Udviklingsplan 365 / Mollerup Golf Club

Kommentarer & forslag til justeringer

medlem 79-3012 - Peter Thomsen

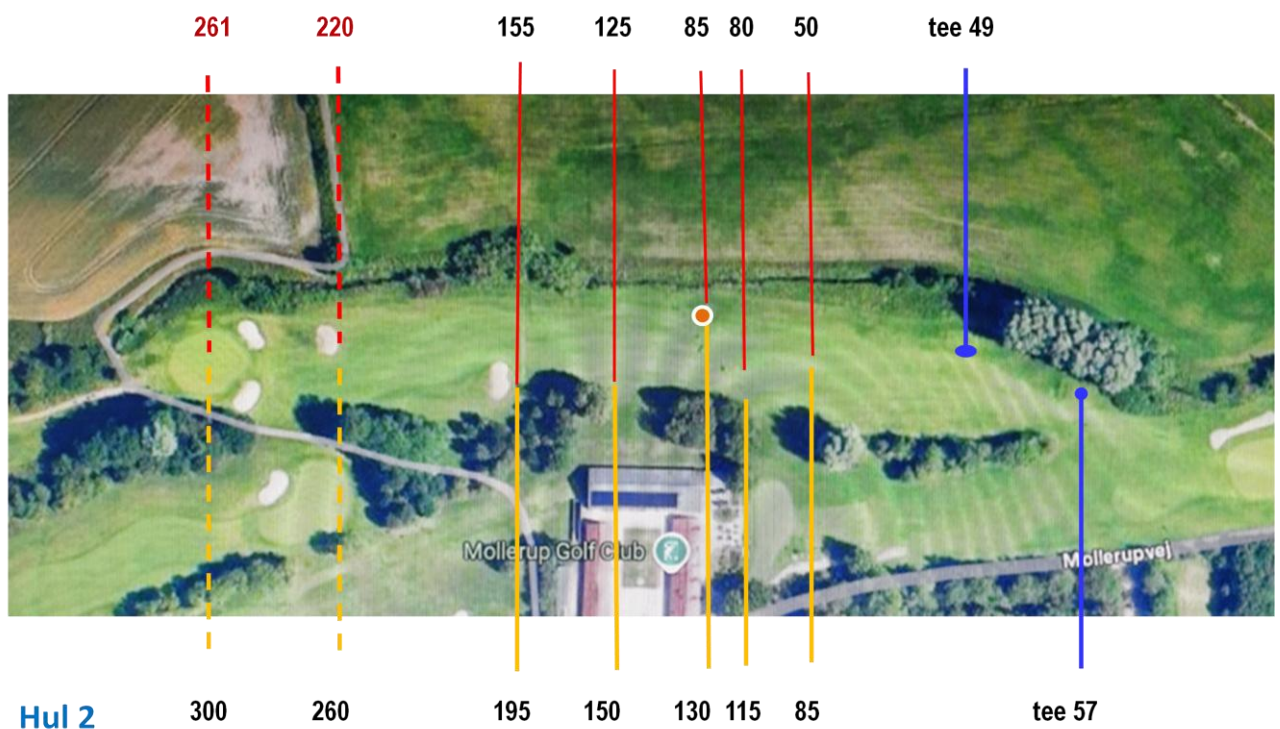
Hul 2: a) 2.4 - *trimning i højre*: buskadser er vigtige fødesøgnings- og ynglesteder for flere arter småfugle og insekter. Da buskadserne er **nord** ift. fairway må effekten af sollys være nærmest positiv og buskadserne skaber læ for skarpe nordvestlige og nordlige vinde. Der behøves næppe "ekstra luftning"

Buskadserne bør bevares så vidt muligt - Trimning bør være yderst begrænset

Enhver bane bør "benytte" naturlige grænser (incl bevoksninger) så vidt det er muligt.

b) 2.8 - *OB-pæle-række i højre*. Dette er et ubelyst / uforklaret (elite)ønske om at kunne se OB-linjer. Det forekommer en komplet misforståelse af reglernes grundsætning:

Hvis et slag drejer mod højre og kan være tabt / OB - må spilleren benytte reglernes *adgang til at spille en provisorisk bold* - reglen gælder også den langtslående elite! Andre / **alle!** kan benytte *lokalreglen E5 ("Cirkelreglen" ©)*.

Spilleren skal ikke fratages en droppemulighed for uspillelig bold der findes i krattet (1 strafslag) og

Banen og spillet skal ikke skæmmes / spoles af unødvendige striber OB-pæle!

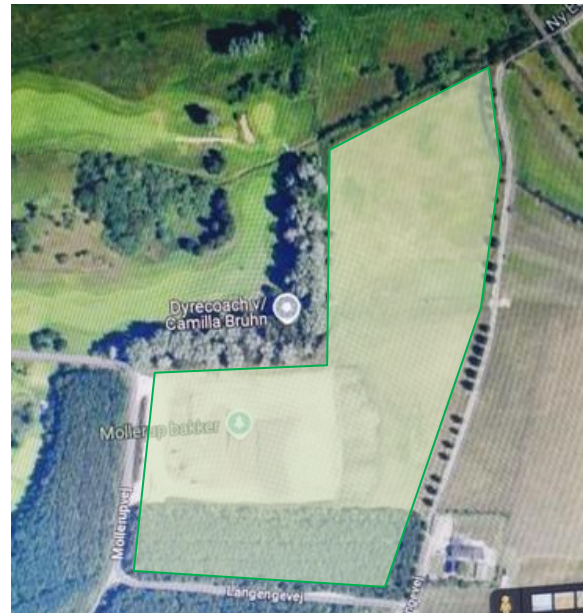
Hul 13: **Forslag:** kommentaren hér vedrører et (åbenbart blandt flere oversete!) medlems-forslag fra Peter Morthorst forud for bestyrelsens beslutning om indkaldelse af ByCaspar til at lave en SWOT-analyse.

Forslag: Hullet ændres til et Par4 hul på 240 m.

Forslaget ændrer ét af bagni's Par3 til et Par4-hul, og bringer banens Par op på 72. Kortere, slicede udslag bringer den lille sø ved vejen og træet i højre i spil (1-2 hindringer på Par4-hul) - Langtslående spillere vil kunne nå green i ét slag.

Ændring til Par4-hul kræver rydning af en mindre del af det såkaldte "fredsskov"

Rydningen (det markerede areal) for tilbagetrukket teested forudsætter tilladelse fra kommunen (ændret lokalplan?)
